EXPEDIENTE – RADICACIÓN: 17001-2-23-0058

**RESOLUCIÓN DE NEGACIÓN No. 23-2-0282-NG**

Manizales, 26 de septiembre de 2023

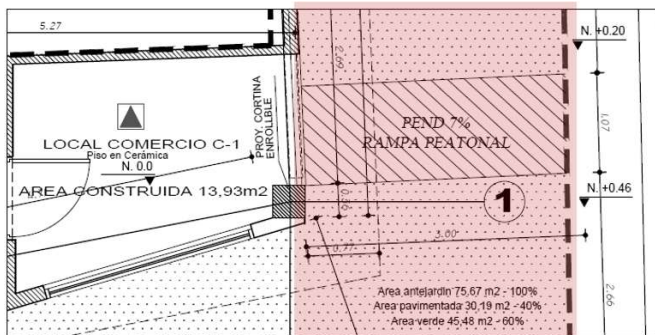
- 1.1.1.1 La rampa para el acceso al local comercial debe cumplir con lo establecido en la NTC 4143 Tercera actualización.

- 1.1.1.1.1 El ancho mínimo de la rampa debe ser de 1.20 metros.

- 1.1.1.1.2 Proyectar descanso según lo siguiente:

**4.1.4 Descansos**

*Los descansos se colocarán entre tramos de rampa, cuando exista la posibilidad de un giro y frente a cualquier tipo de acceso.*

*El largo del descanso para las rampas ubicadas en los edificios y espacios urbanos, aplicable al nivel de accesibilidad adecuado debe tener una dimensión mínima de 1,50 m y para el nivel de accesibilidad básico de 1,20 m.*
